**Seminario Nazionale per l'approfondimento degli aspetti tecnici relativi al
Deposito Nazionale e Parco Tecnologico (ex art. 27, co. 4 D.lgs. n. 31/2010 e ss.mm.ii.)**

Ing. Marco Rossi
Associazione Pro Loco Gallese

Sessione Regione Lazio - 9/10/11 novembre 2021

SISMICITÀ

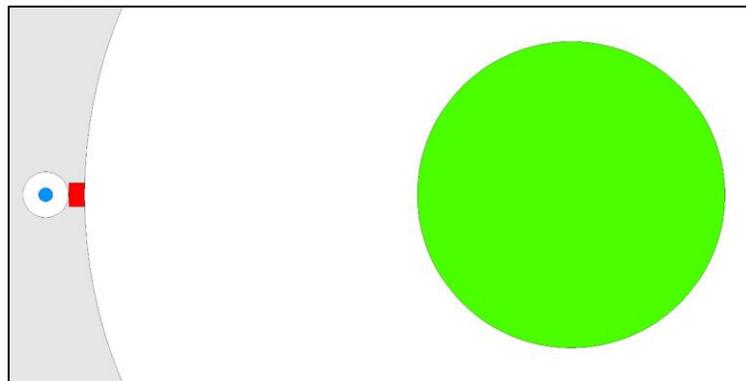
CNAPI Incompatibilità DN con sismicità elevata (CE 2 att.) → Compatibilità DN con sismicità bassa (CE 2 corr.)

IDONEITÀ Sfavorevoli aree con forti terremoti possibili (ZS 2) → Favorevoli aree con forti terremoti improbabili (ZS 4)

PROPOSTA: esclusione aree con $PGA_{Tr\ 2475} \geq 0,15g$ oppure BUFFER su contorni attuali ≥ 20 km

PROPOSTA: declassamento delle porzioni di API in Zona sismica 3 in Classe C

CENTRI ABITATI

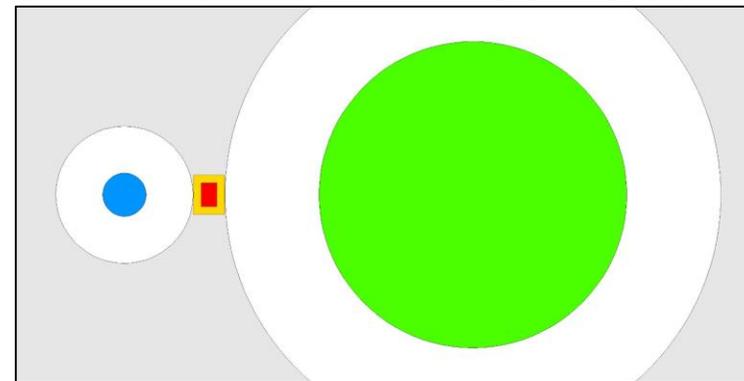
- 1) Criteri di GT 29 ISPRA sono per definizione non sufficientemente prudentiali per localizzazione di CSA
- 2) CE 12 ISPRA esclude da CNAPI aree non ad adeguata distanza da centri abitati (NO SOGLIA)
- 3) **SOGIN**: Buffer espansione 10 ($BUF_{min} = 1 \text{ km}$) + Criterio VP1-VP2 forma/dimensione (NO FASCIA SICUREZZA)
- 4) CE 12 ISPRA/SOGIN + VP1-VP2 SOGIN = **SI FATTORE PLANIMETRICO**, **NO SICUREZZA** → CITTÀ(10) | DN(API)
- 5) Piccoli Centri ↔ **Soffocante** (Gallese | 1km | DN) ≠ ≠ Grandi Centri ↔ **Indifferente** (Roma | 21km | DN)
- 6) Presenza in DN di CSA → NECESSARIA FASCIA DI SICUREZZA INTORNO A DN → CITTÀ(10) | --- | DN(API)

CNAPI CE 12 ISPRA/SOGIN NON EFFICACE
NO SICUREZZA – NO EQUITÀ

PROPOSTA:
3 km < BUF < 6 km + FASCIA SICUREZZA x ver. VP1-VP2

PROPOSTA APPLICAZIONE COMBINATA CA 12 - CE 13 STRADE-FERROVIE

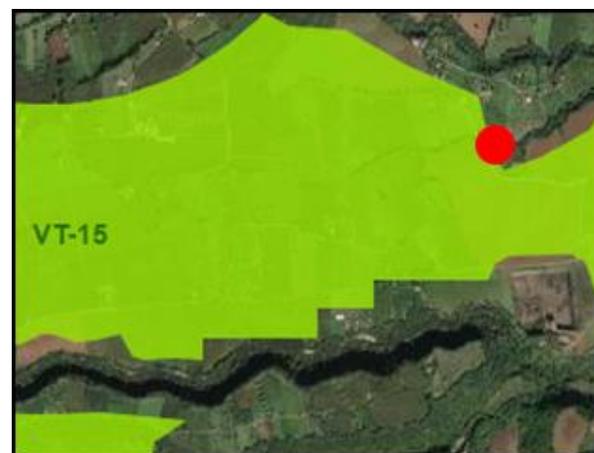
- 1) CA 12 ISPRA favorevole presenza reti trasporto idonee
- 2) CE 13 ISPRA escludere aree reti trasporto principali

CNAPI / IDONEITÀ Considerati solo effetti RETI → DN →
Considerare anche effetti RETI ← DN

PROPOSTA: - valutazione completa interferenze
- infrastrutture logistiche interne API
